## 改善箇所説明図②

コンビネーションスイッチ  
取付けブラケット

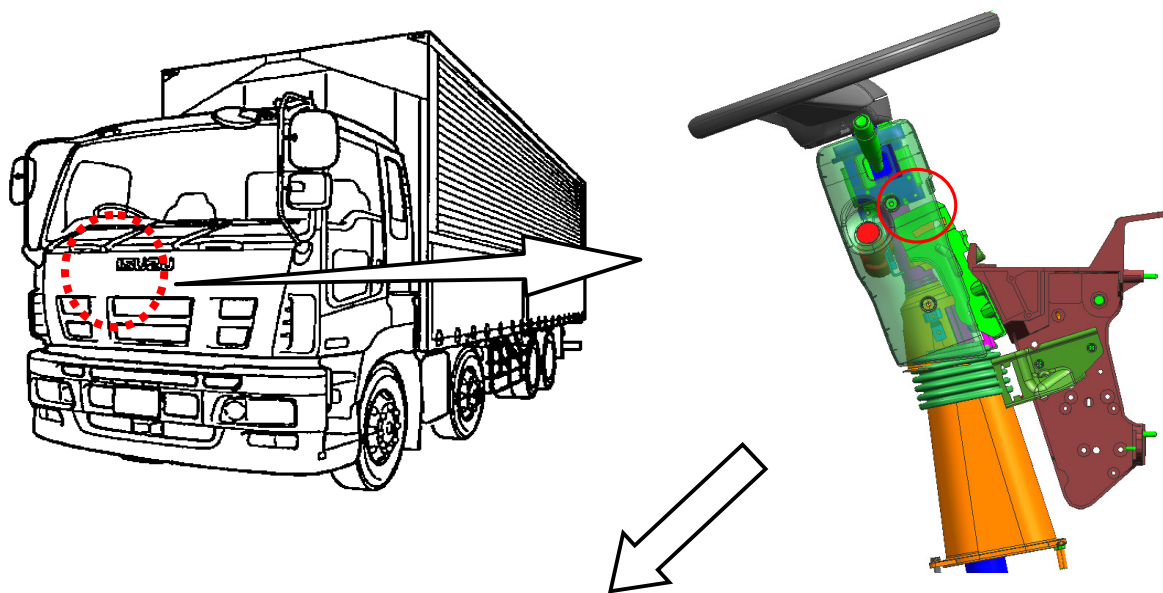
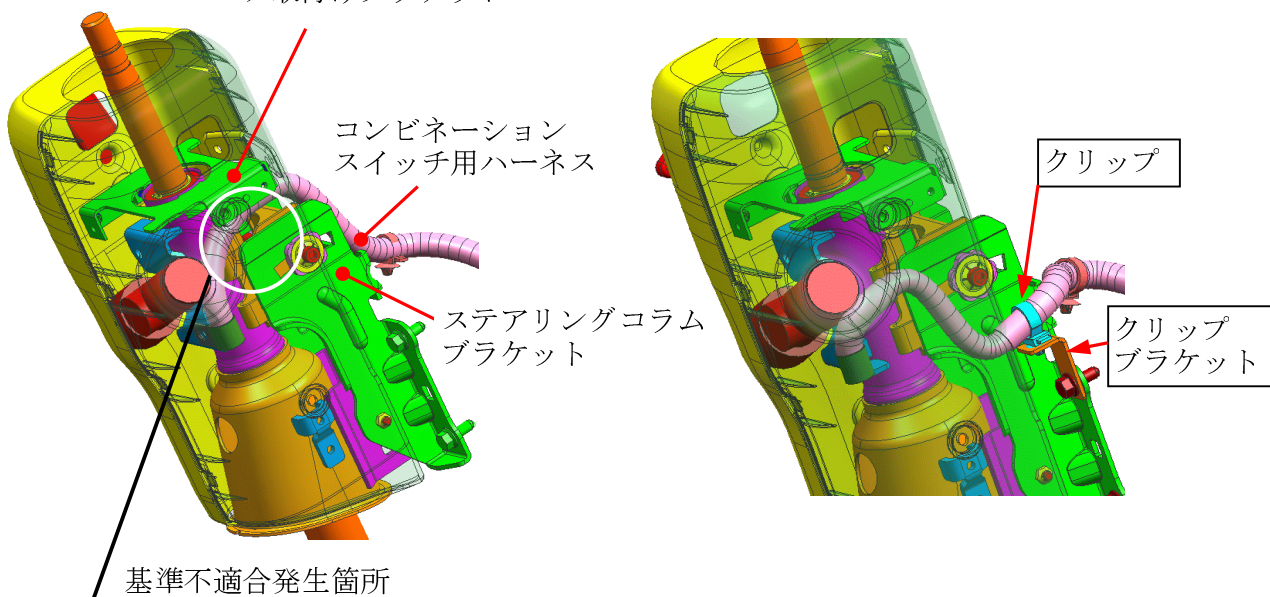
コンビネーションスイッチ用ハーネスにおいて、配索が不適切なため、かじ取り  
ハンドルの高さを下げた位置に調整した場合、コンビネーションスイッチ取付けブ  
ラケットとステアリングコラムブラケットの間に当該ハーネスが挟まれ、ショート  
するものがある。そのため、エンジンが停止したり、前照灯及び方向指示灯が不点  
灯となるおそれがある。

クリップ及びクリップブラケットを追加し、当該ハーネスの配索を変更する。

識別：パワーステアリングユニット部のパワーステアリング配管に黄色ペイントを塗布する。
